泊発電所 3号炉 耐津波設計方針について (津波防護対策に係る指摘事項回答)

令和5年3月6日
北海道電力株式会社

1. 審査会合指摘事項に対する回答（指摘事項 220929-07）

【指摘事項 220929-07】

図11 流路縮小工施工後の温水ピット排水等の放水

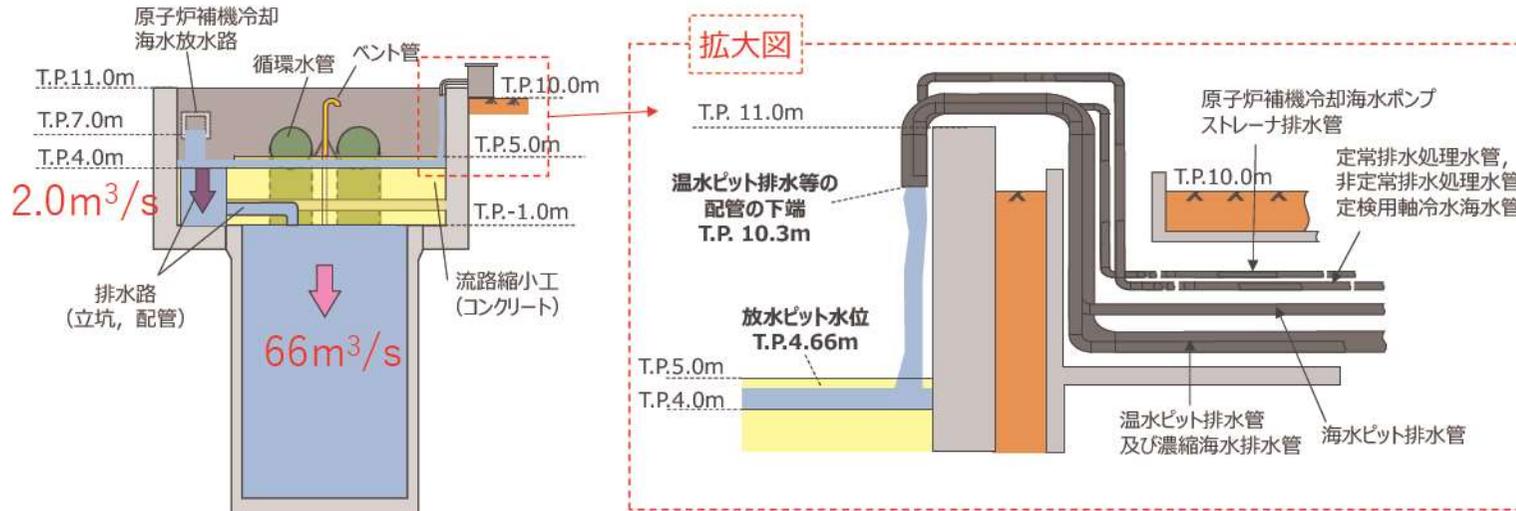
- 流路縮小工の設置による流路抵抗の増加により、通常時における放水ピット水位が約 1 m 上昇し、T.P. 4.66m となるものの、温水ピット排水等の配管の下端 (T.P.10.3m) よりも低い位置で維持されることから、温水ピット排水等の排水性に与える影響はない。

図12 流路縮小工施工後の循環水系統の水張・初期通水時の空気抜き箇所

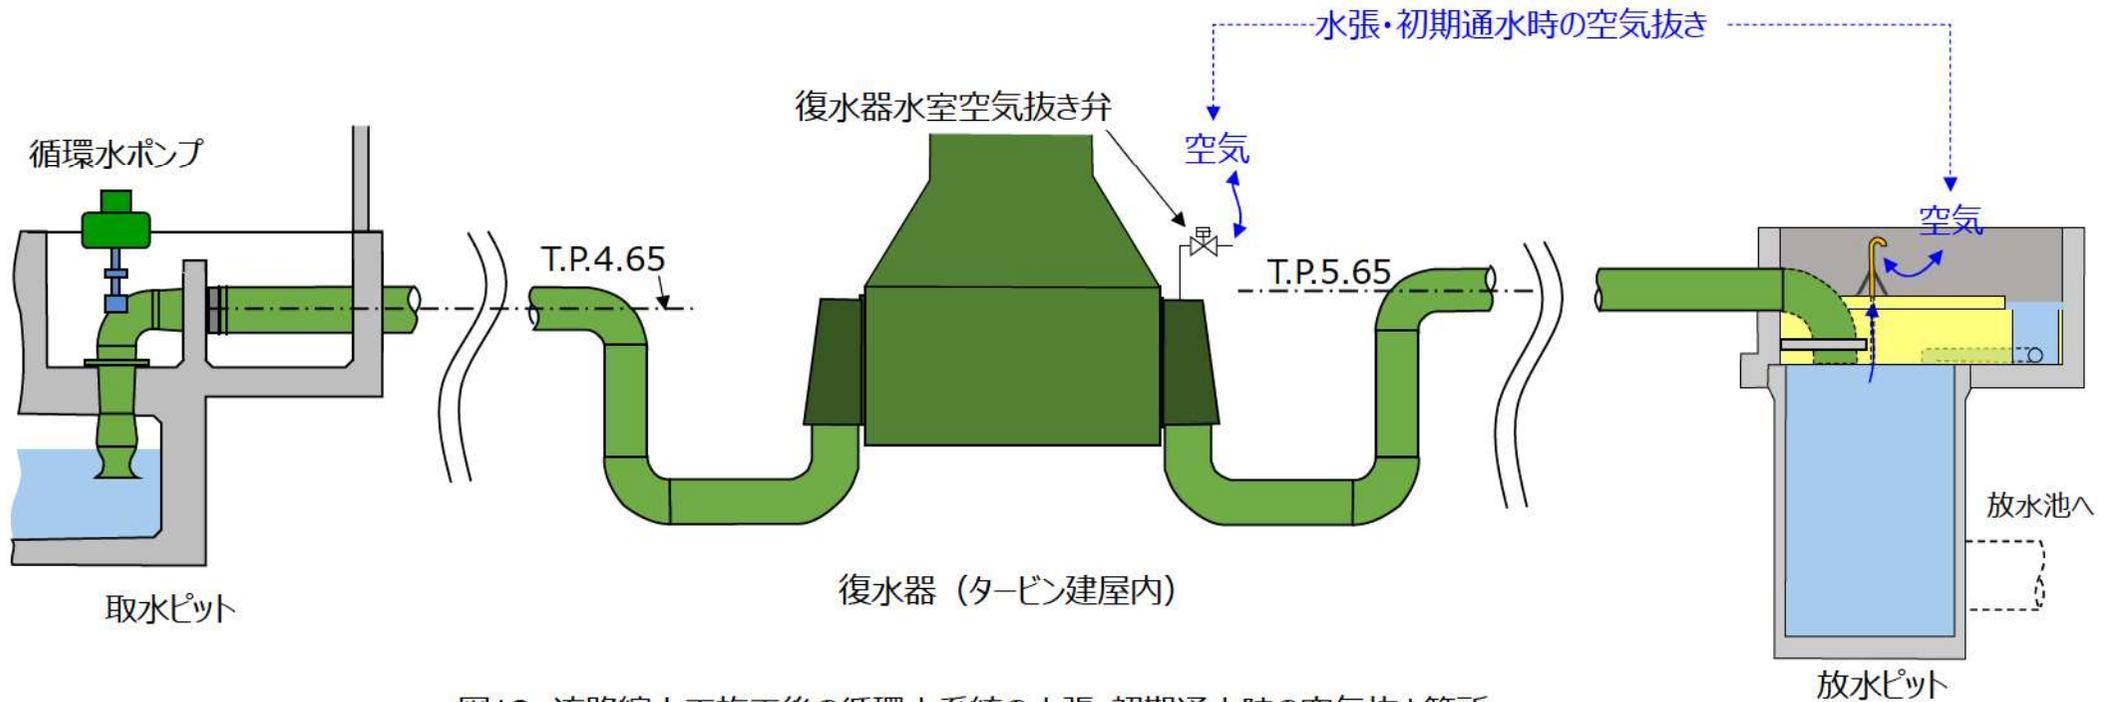
- 流路縮小工を設置することにより、これまで循環水系統の水張・初期通水時に放水ピットの自由水面から放出されていた空気の移動が制限されることから、流路縮小工には循環水管近傍に空気抜き用のベント管を設置する。流路縮小工設置後は、水張時に復水器水室出口空気抜き弁から排出しきれずに海水とともに放水ピットへ持ち込まれた一部の空気は、ベント管を通して排出される。

図13 流路縮小工設置前後の放水ピット水位（大気開放位置）

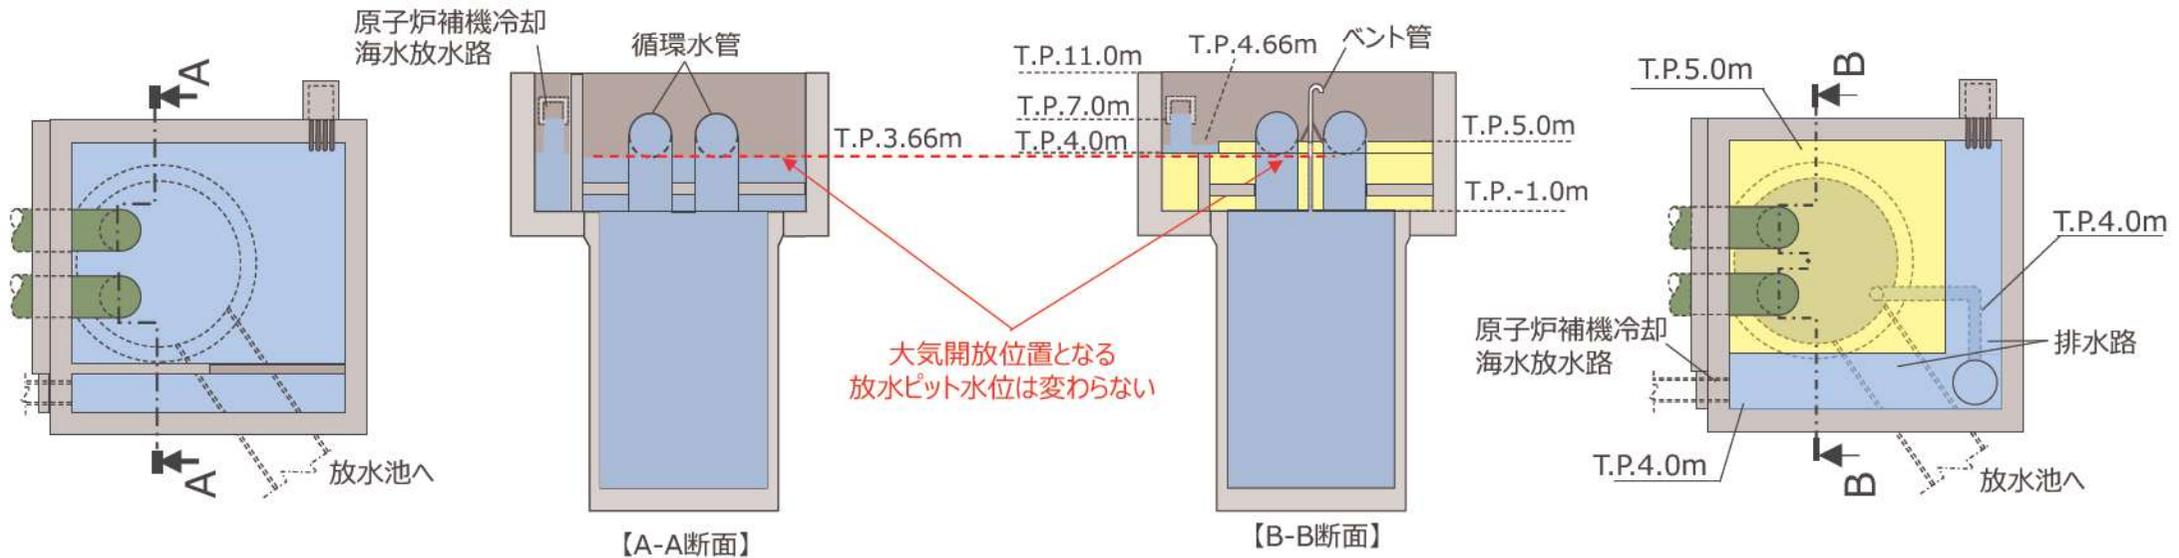
- 流路縮小工には水張・初期通水時の空気抜きのためベント管を設けるため、大気開放位置となる放水ピット水位（自由水面）は流路縮小工設置前と変わらない。従って、循環水ポンプの運転に必要な揚程に変更はなく、サイフォン形成に与える影響もないことから、通常時の循環水システムの放水機能に与える影響はない。
- なお、仮にベント管が閉塞した場合も、大気開放位置となる放水ピット水位（自由水面）は排水路水位（T.P.4.66m）に変更となり、循環水ポンプが定格流量を吐出するための必要揚程は、流路縮小工設置前より約 1 m 増加するが、循環水ポンプの翼開度を調整することで定格流量を確保することが可能である。

図14 3号炉放水ピット流路縮小工設置後の施設管理

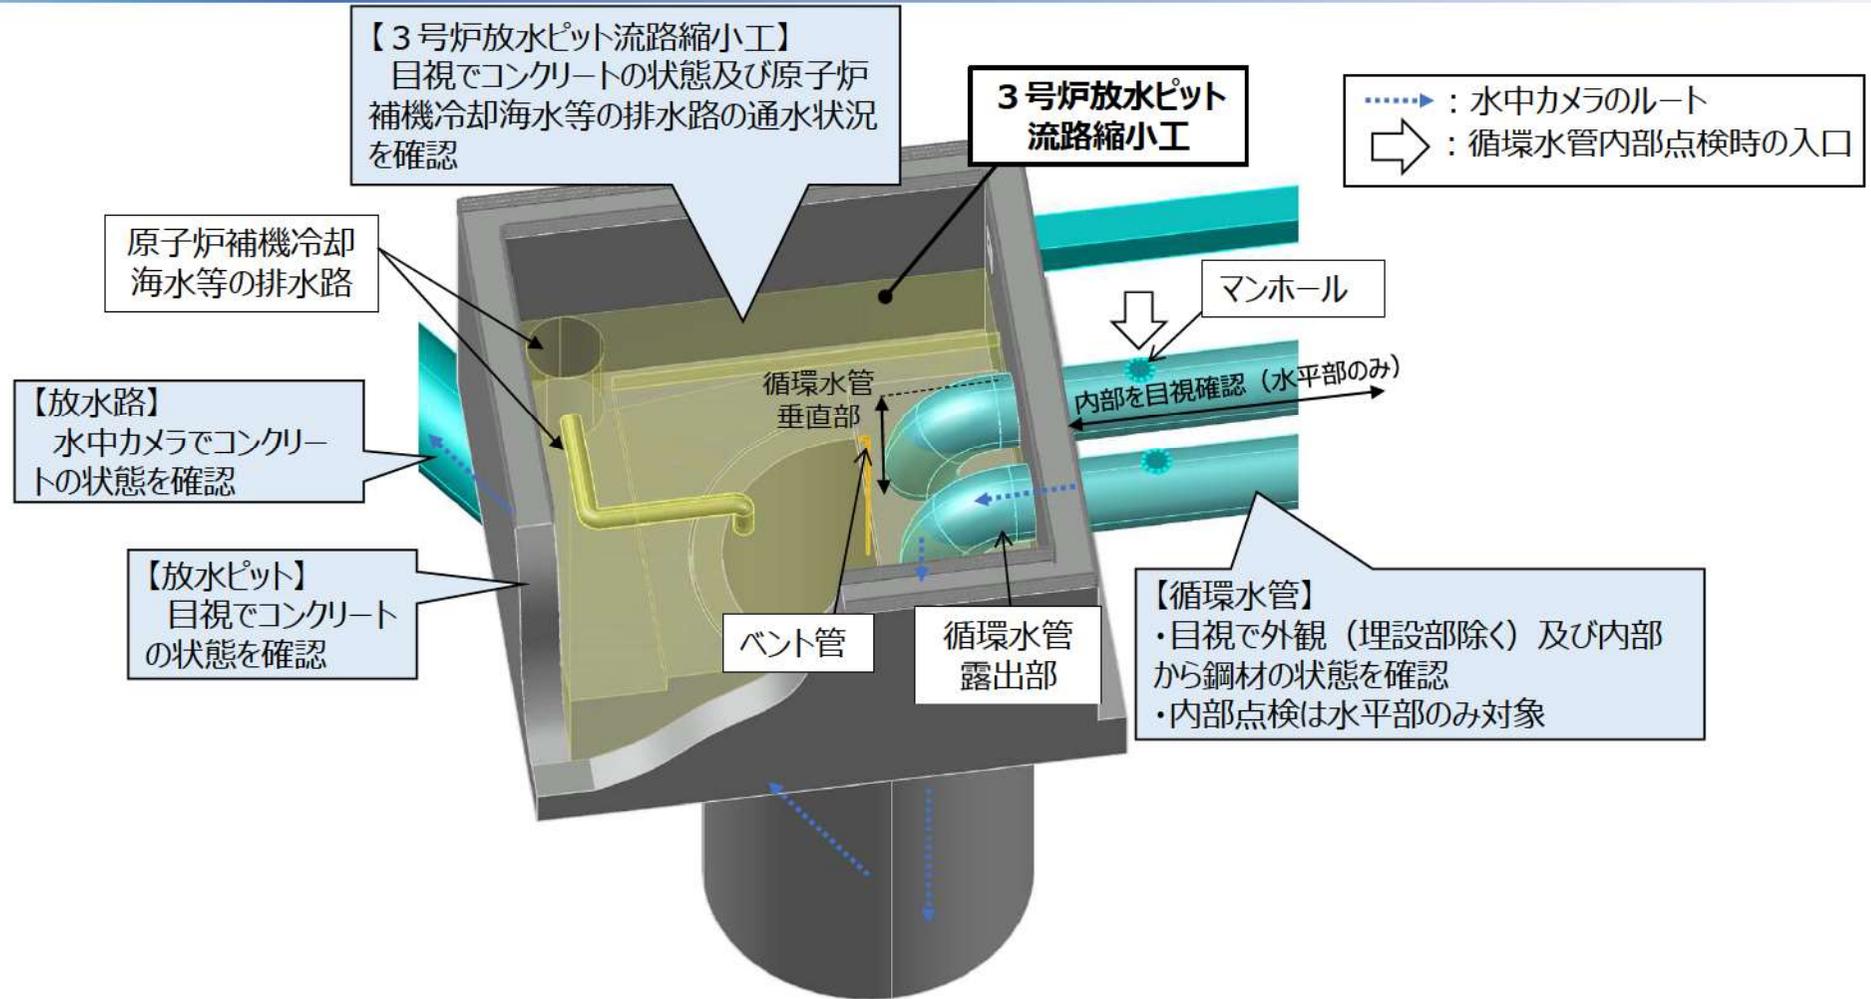
対象となる 既設の施設	施設管理に与える影響の有無	影響への対応方針
3号炉放水設備 ・放水ピット上部工	<ul style="list-style-type: none"> ■ 3号炉放水ピット上部工はコンクリート構造物であり、コンクリートの劣化原因は、中性化及び塩害等が挙げられるため、目視でコンクリート表面のひび割れ、剥離等の状態を確認している。 ■ 3号炉放水ピット流路縮小工の設置により、外観目視点検の範囲が変更となり、影響がある。 	<ul style="list-style-type: none"> ■ 放水ピット上部工の流路縮小工設置面は、コンクリートで覆われることから、目視可能な範囲と比較して中性化及び塩害等の劣化は進行しにくいと考えられるため、目視可能範囲の外観目視点検結果に基づき、放水ピット上部工全体の健全性の評価を行うことで施設管理を行うことができる。
3号炉放水設備 ・放水路（放水ピット立坑含む）	<ul style="list-style-type: none"> ■ 放水ピット立坑及び放水上流は、放水ピットから水中カメラを入れ、コンクリートの状態を確認している。 ■ 3号炉放水ピット流路縮小工の設置により、水中カメラを入れる箇所を変更する必要があり、影響がある。 	<ul style="list-style-type: none"> ■ 水中カメラを入れる箇所を循環水管等に変更することで、水中カメラによる確認範囲（放水ピット立坑及び放水上流）には影響なく施設管理を行うことができる。
3号炉循環水系統 （循環水管）	<ul style="list-style-type: none"> ■ 循環水管は、鋼構造物であり、劣化原因は、塗膜の剥離等で海水と接触した場合の腐食等が挙げられることから、目視による鋼材の状態確認や管厚、変位及び防食装置の測定を行っている。 ■ 3号炉放水ピット流路縮小工設置により、放水ピット内の露出部は、外観目視点検の範囲が変更となり、影響がある。 	<ul style="list-style-type: none"> ■ 左記の劣化は内部の目視確認結果から健全性の評価は可能であり、放水ピット内の流路縮小工設置後も露出する部分の確認結果も踏まえ健全性の評価を行うことで施設管理を行うことができる。

対象	設置前の施設管理方法 (現状)	設置後の施設管理方針
放水ピット上部工	<ul style="list-style-type: none"> ➤ 外観目視点検 内容：コンクリートの状態及び周辺地盤の確認。 	<ul style="list-style-type: none"> ➤ 外観目視点検 内容：設置前と同様 流路縮小工設置面は、外観目視可能な範囲の点検結果を踏まえ評価
循環水管	<ul style="list-style-type: none"> ➤ 外観及び内部の目視点検 内容：鋼材の状態及び周辺地盤の確認。 管厚，変位及び防食装置の測定。 	<ul style="list-style-type: none"> ➤ 外観および内部の目視点検 内容：設置前と同様 流路縮小工により埋設される部分は、内部点検結果及び外観目視可能な露出部分の点検結果を踏まえ評価
放水路 (放水ピット立坑含む)	<ul style="list-style-type: none"> ➤ 水中カメラによる確認 内容：放水ピット立坑及び放水路のコンクリートの状態を確認 	<ul style="list-style-type: none"> ➤ 水中カメラによる確認 内容：設置前と同様 水中カメラを入れる箇所は、放水ピットから循環水管等に変更
3号炉放水ピット流路縮小工	—	<ul style="list-style-type: none"> ➤ 外観目視点検 内容：コンクリート，原子炉補機冷却海水等の排水路の通水状況を確認。詳細は今後検討を行う。
